בית ספר ניר

סיכום מבדק שנתי-מבדקי בטיחות מנהל חינוך

תאריך המבדק-ב' 23/1/2023

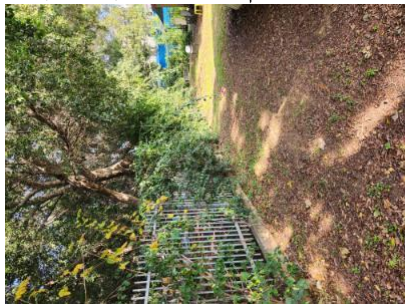
השביל המוביל מהכניסה אל החצר הדרומית-פיצוץ מים מתחת לאבנים משתלבות. הפרדה מאולתרת באזור פיצוץ המים. סכנת פציעה- - -
3.1-23/1/2023 תשתיית- החצר תהיה נקייה ממפגעי בטיחות קבועים או זמניים, ללא בליטות או שקעים, ולא יישארו בה מכשולים או פסולת מכל סוג. חלקים בולטים יהיו עם הגנה עליהם-
21: 08

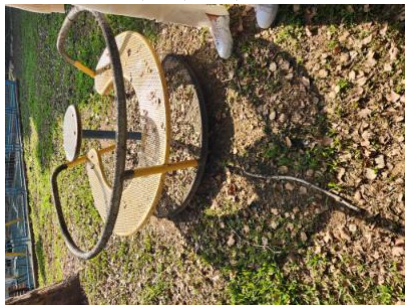
צמחיה במוסד- לא תימצא צמחיה דוקרנית, רעילה. לא 1-חצר מערבית/ דרומית-צמחיה דוקרנית על הגדר ההיקפית. סכנת פציעה- - -
3.18-ארגון החצר-ימצאו בחצר עצים וענפים המהווים אפשרות קריסה. לא ימצאו קצוות חדים לאחר גיזום / כריתת צמחיה העצים ימוקמו ויטופלו על מנת להקשות את הטיפוס עליהם
23/1/2023 21: 15

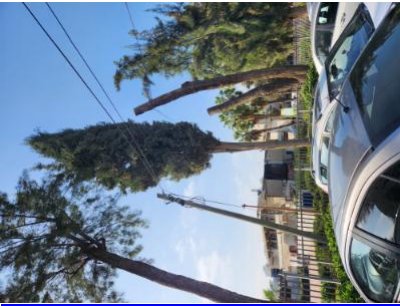
החצר תאורגן באופן שיבטיח בטיחות 2-חצר אחורית דרומית-קרוסלה נגועה בחלודה. הקרוסלה לא מטופלת. סכנת נפילה ופציעה- - -
3.11-23/1/2023 21: 27 ארגון החצר-מרבית בעת תנועה ופעילות של תלמידים

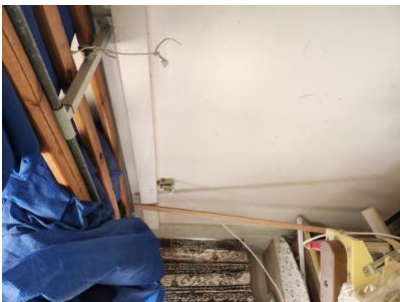
הדלתות תצוידנה באבזר או באבזרים לצורך המטרות הבאות: א. -1-חדר 26, חדר 23. מפגע גורף-לא הותקן מגן אצבעות בשני הצדדים של הציירים, במספר דלתות שנפתחות מעל 100 מעלות- - - - מגן אצבעות בשני צידי הציירים באזורים שבהם יש אפשרות להילכדות אצבעות. ב. האטת אגף הדלת במהלך סגירתו. ג. מעצור דלת במצב פתוח. האבזר יותקן בקיר, בגובה אגף הדלת ולא ברצפה. ד. במקלט ובמרחב מוגן יש להתקין מגן אצבעות ואלמנט קיבוע שיותאם לדלת. ה. בדלתות קלות של שירותים נדרשת הגנה מתאימה 5-23-23/1/2023 22:15 דלתות- -
